Nota Técnica nº 15 do Grupo Técnico de Acompanhamento do Programa de Monitoramento Quali-Quantitativo Sistemático de Águas de Sedimentos do rio Doce, Zona Costeira e Estuários, instituído pelo Comitê Interfederativo - Termo de Transação e Ajustamento de Conduta.

Assunto: Análise da Resposta à Nota Técnica nº 12 do GTA-PMQQS e validação dos dados.

Figura 6.6.2-2 - Frações granulométricas no sedimento da zona costeira: ZCN 01, ZCS 06, ZCS 05 – Linhares/ES; ZCS 04, ZCS 03, ZCS 02 e ZCS 01 – Aracruz/ES; ZCS 08 e ZCS 07 – Serra/ES, entre agosto/2017 e janeiro/2018.

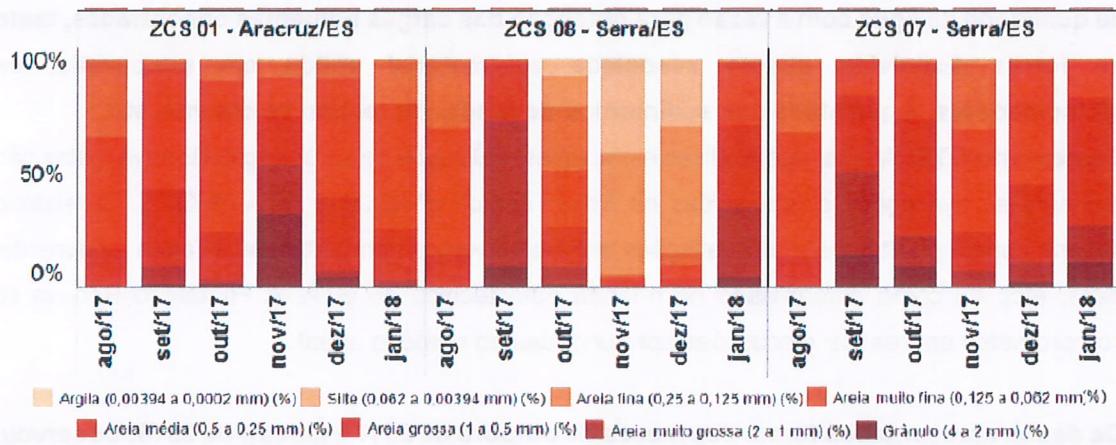
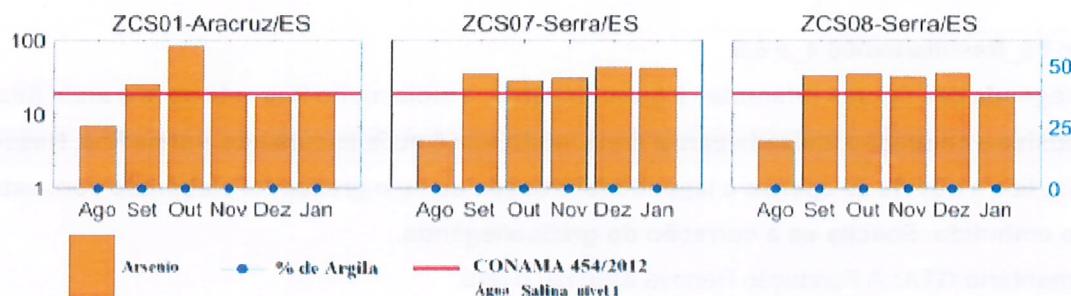
A figura 6.6.2-2 indica a presença de argila nos meses de novembro e dezembro no ponto ZCS 08, porém a Figura 6.6.2-9, que contém as concentrações de arsênio na zona costeira, não apresenta a presença de argila no ponto ZCS 08. Divergências semelhantes foram observadas em outros gráficos. Solicita-se a revisão dos mesmos.

Comentário GTA: A resposta apresentada pela Fundação Renova não responde a colocação do GTA apresentada na NT 12. Observando as duas figuras citadas nas colocações do GTA verificamos que a figura 6.6.2-9 possui o percentual de argila em desacordo com as percentagens apresentadas na figura 6.6.2-2. Solicita-se a revisão dos gráficos.
